改善箇所説明図

【不具合の内容】

【不具合対象部位】

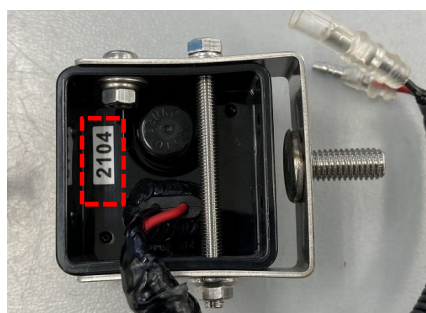
後退灯

塵芥車等において、装着した後退灯(LED式)の耐久性が不適切なため、使用過程において、后退灯内部の配線が断線することがある。そのため、后退灯が早期に不灯になり、車両後退時の安全が確保できないおそれがある。

対策品を示す

全車両、后退灯を対策品に交換する。
